АКТ ОБСЛЕДОВАНИЯ
(объекта социальной инфраструктуры)
К ПАСПОРТУ ДОСТУПНОСТИ ОСИ
№ _____

- 1.1. Наименование (вид) объекта: дошкольное образовательное учреждение
1.2. Адрес объект 692673, Приморский край, Ханкайский район с. Новоселище ул. Школьная, 39

Муниципальное бюджетное дошкольное образовательное учреждение «Детский сад № 12» с. Новоселище 692673, Приморский край, Ханкайский район с. Новоселище ул. Школьная,39

Φοτο3-1

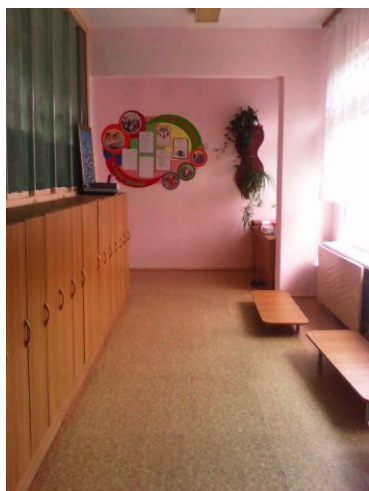
№ п/п	Наименование функционально-планировочного элемента	Наличие элемента			Выявленные нарушения и замечания		Работы по адаптации объектов	
		есть / нет	№ на плане	№ фото	Содержание	Значимость для инвалида (категория)	Содержание	Виды работ
3.1	Коридор	есть		3-3	Участки пола перед дверными проемами и поворотами не имеют контрастную окрашенную поверхность.	С	Привести в соответствие	ТР
3.2	Лестница (внутри здания)	есть		3-1	Поручни не имеют закругленных краев. Боковые края лестничного марша (не примыкающие к стене) не имеют бортиков	С, О	Привести в соответствие	ТР

3.3	Пандус (внутри здания)	нет						
3.4	Лифт пассажирский (или подъемник)	нет						
3.5	Дверь	нет		3-2, 3-4				
3.6	Пути эвакуации (в т.ч. зоны безопасности)	есть			Отсутствует визуальная и тактильная информация.		Привести в соответствие	ТР
	ОБЩИЕ требования к зоне				Ширина пути движения в коридоре не менее 1,5 м, двери не менее 0,9 м. лестница и пандус д.б. оборудованы поручнями, коридоры оснащены селекторной связью, наличие визуальной и тактильной предупредительной информации о препятствии (Свод правил СП 59.13330.2012)	С, О, К		ТР

Комментарий к заключению: предоставление услуг осуществляется как на 1, так и на 2 этажах. Пути движения доступны для всех инвалидов, кроме инвалидов по зрению, для которых необходимо произвести дополнительные мероприятия.

функциональной зоны				обследования ОСИ
Пути движения внутри здания	ДЧ-И (О, Г, У) ДУ-И (С, К)		3-1, 3- 2, 3-3, 3-4.	Текущий ремонт

Фото 5-3

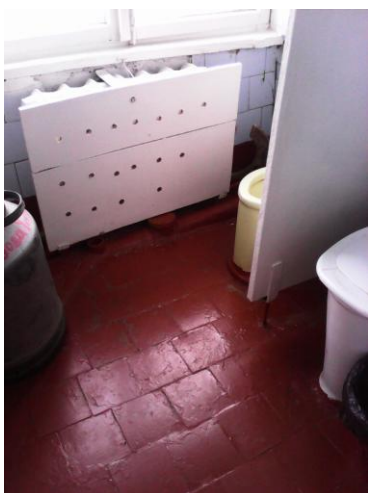
№ п/п	Наименование функционально- планировочного элемента	Наличие элемента			Выявленные нарушения и замечания		Работы по адаптации объектов	
		есть / нет	№ на пла не	№ фото	Содержание	Значимо для инвалида (катего- рия)	Содержание	Виды работ
5.1	Туалетная комната	есть		5-1, 5-2, 5-3, 5-4.	Размеры туалетной кабины менее 1,65 и 1,8м.Нет кнопки вызова персонала. Нет крючков для одежды, костылей и других принадлежностей. Не поручней, штанг. Технической возможности для расширения кабины нет.	О, С, Г, к, у	Привести в соответствие.	ТР
5.2	Душевая/ ванная комната	нет						
5.3	Бытовая комната	нет

Комментарий к заключению: отсутствуют технические возможности для углубления туалетной кабины. Необходимо установить кнопку вызова персонала, поручни, штанги, крючки для одежды, костылей.

(гардеробная)							
	ОБЩИЕ требования к зоне				Доступная кабина должна иметь размеры в плане не менее, м: ширина – 1,65, глубина – 1,8, ширина двери – 0,9, крючки для одежды, костылей и др., откидные опорные поручни, штанги, наличие кнопки вызова (Свод правил СП 59.13330.2012)	К,О, С, Г,У
